## QUESTIONS AND ANSWERS #1:

<b>Title-Sujet</b> Highway 430 - Segment C Rehabilitation in Gros Morne National Park, NL		
<b>Solicitation No. - No. de l'invitation</b> 5P300-15-5704/A		<b>Date:</b> February 23, 2016
<b>GETS Reference No. - No de reference de SEAG</b> PW-16-00720141		<b>Client Ref. No. - No. de réf du client.</b> 678
<b>Solicitation Closes:</b>		
<b>at - à</b> 02:00 PM	<b>on - le</b> March 03, 2016	<b>Time Zone - Fuseau horaire</b> EST - HNE
<b>F.O.B. - F.A.B.</b>		
<b>Plant-Usine:</b> <input type="checkbox"/>	<b>Destination:</b> <input checked="" type="checkbox"/>	<b>Other-Autre:</b> <input type="checkbox"/>
<b>Address Inquiries to: - Adresser toute demande de renseignements à :</b> Patrick Alguire - <a href="mailto:patrick.alguire@pc.gc.ca">patrick.alguire@pc.gc.ca</a>		
<b>Telephone No. - No de téléphone</b> (613) 938-5955		<b>Fax No. - No de FAX:</b>
<b>Destination of Goods, Services, and Construction:</b> <b>Destinations des biens, services et construction:</b> See Herein - Voir ici

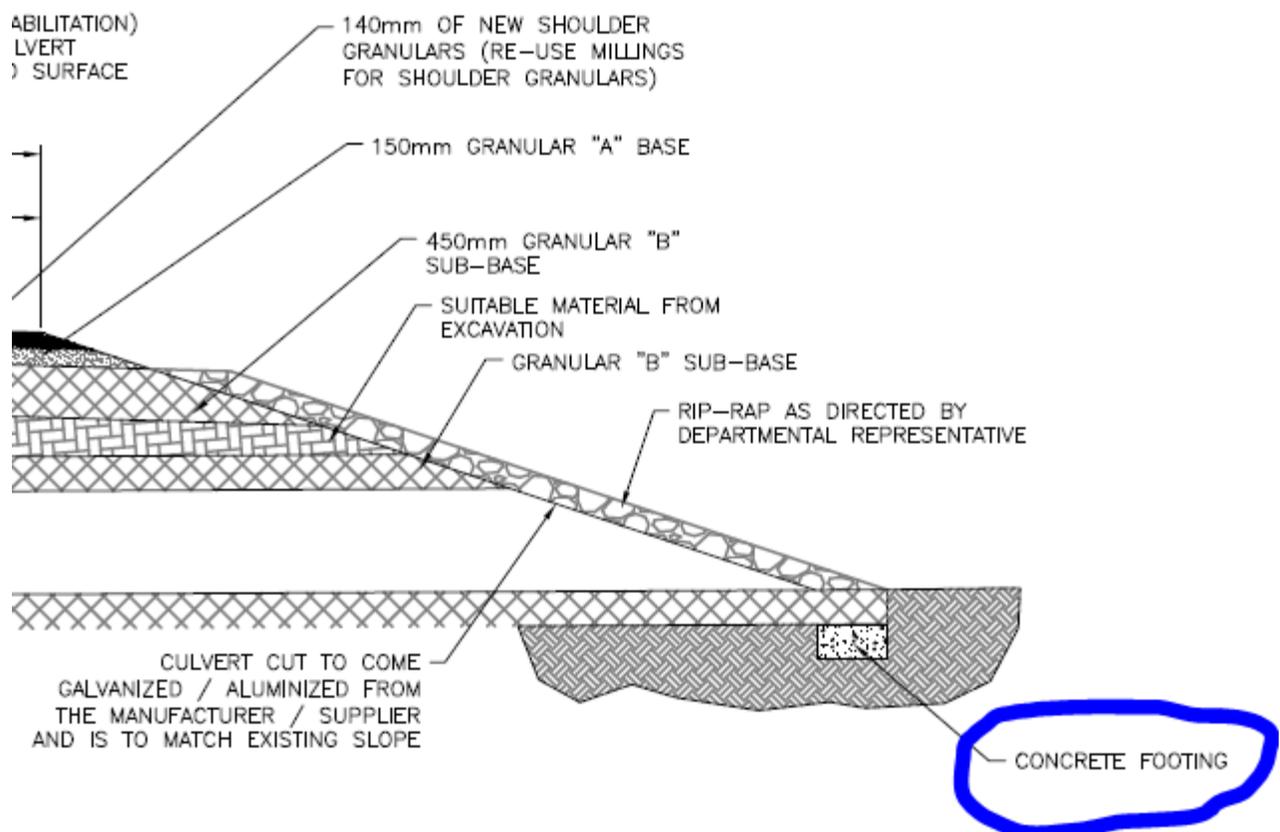
**Question 4:** Are the additional 85 culverts required from station 40+408 to station 88+515 included in this tender (see note on drawing C01)?

**Answer 4:** They are not included in this tender, see amendment to drawings above.

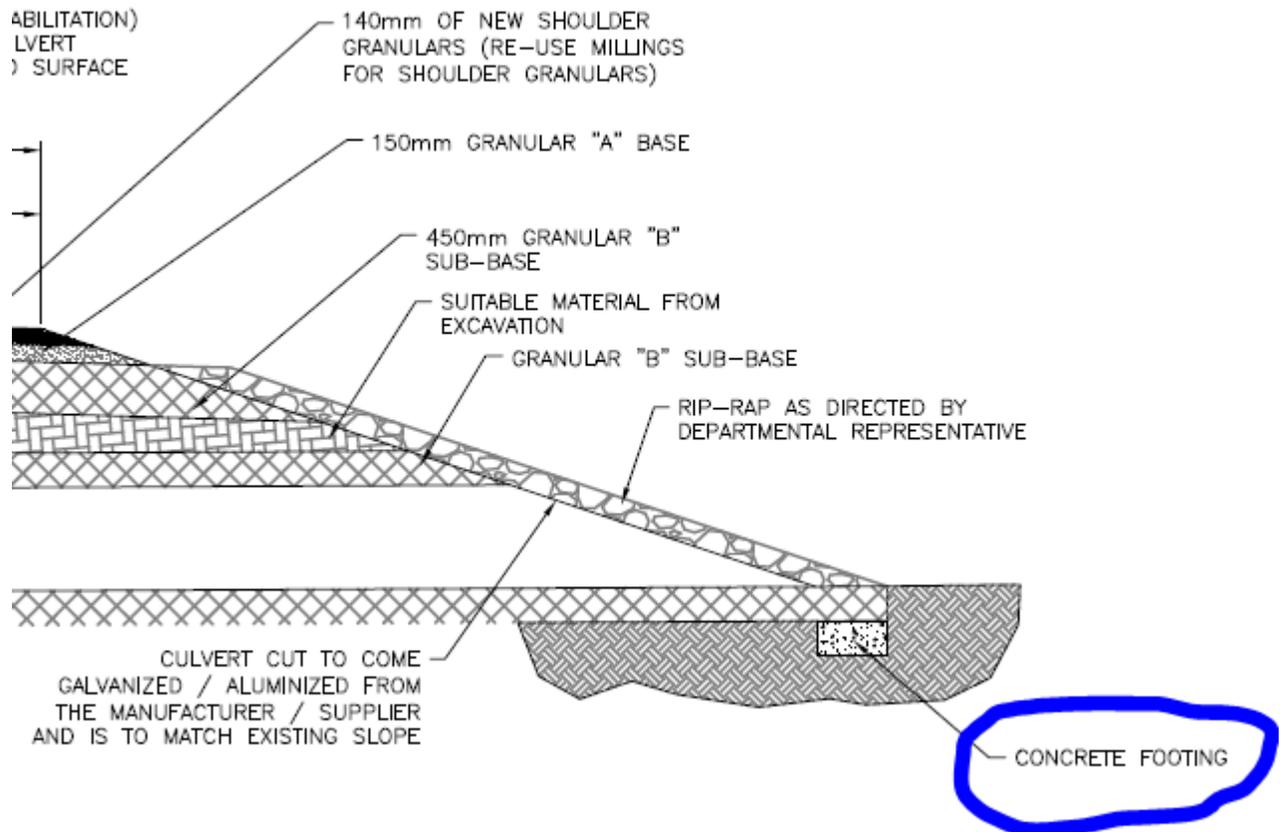
**Question n° 4 :** Les 85 ponceaux supplémentaires requis de la station 40+408 à la station 88+515 sont ils compris dans le présent appel d'offres?

**Réponse 4 :** Ils ne sont pas compris dans le présent appel d'offres. Voir la modification apportée aux dessins ci-haut.
